Nábřeží řeky Svatky - Realizace protipovodňových opatření
města Brna – etapy VII a VIII (ORG 5344)

ZMĚNOVÝ LIST

ZL 96

- Změna oplocení

SVAVRA	STUPIN	NATV CASB	PROTSE	VNIETS	RTVOT
SVR	DPS	D.17	-	201	00

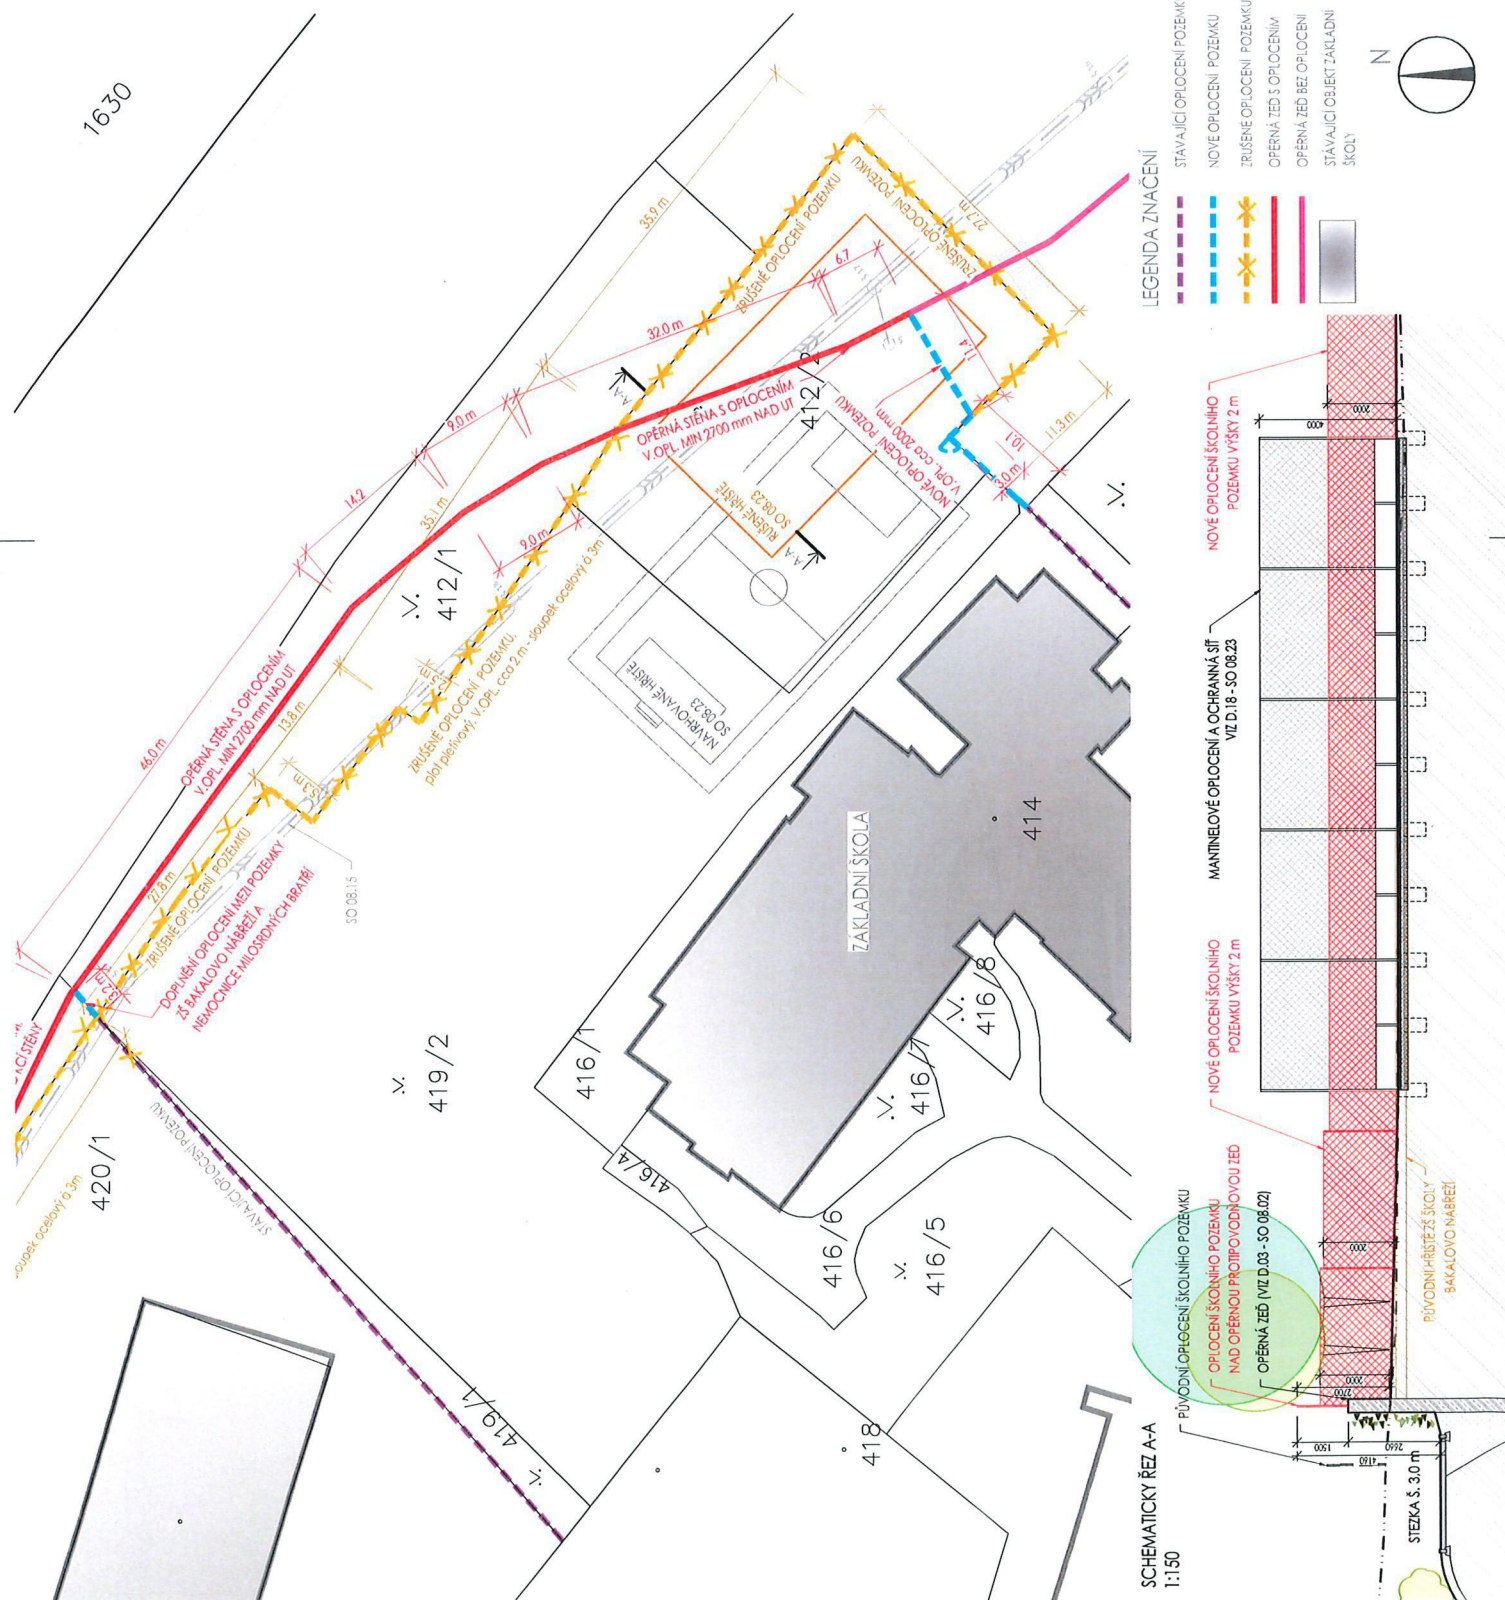
Na základě změny posunu ŽB stěny v areálu nemocnice MB se nově oplocení umísťuje přímo na ŽB stěnu. U oplocení okolo ZŠ Bakalova došlo k přepočítání délky oplocení. U hotelu Sheringham bylo v rámci stavebních prací původní oplocení odstraněno a dle požadavku majitele hotelu bude osazeno v původní trase.

Na základě nových skutečností a změn v projektové dokumentaci došlo k následujícím úpravám a upřesnění oplocení. Veškeré oplocení bude provedeno dle projektu, kde je uveden typ oplocení a jeho odstín v RAL 7016.

Oplocení ZŠ Bakalova

- Na terénu umístěn systém s plotovými dílci o celkové výšce 2,0 m a celkové délce 28 m (ve VV 30 m)
- Na ŽB zdi umístěn systém s plotovými dílci o celkové výšce 1,5 m a celkové délce 108 m

Oplocení u nemocnice Milosrdných bratrů

- Nově bude umístěn pouze systém s plotovými dílci o celkové výšce 1,5 m, který bude umístěn na ŽB zdi v délce 191 m.
- Oplocení výšky 2,0m z plotových dílců nebude realizováno. Výměra ve VV o délce 90 m bude použita na oplocení výšky 1,5 m.
- Boční napojení na stávající oplocení bude provedeno pomocí stávajícího systému s pletivem směrem k Sharnghemu v délce 4,0 m.

**Oplocení u hotelu Sharninghamu**

- Oplocení bude ve stávající trase (hranice katastru) a mělo by být stejného charakteru jako původní, pokud nebude stanoveno jinak. Toto pletivo nebylo uvedeno v předchozím projektu.
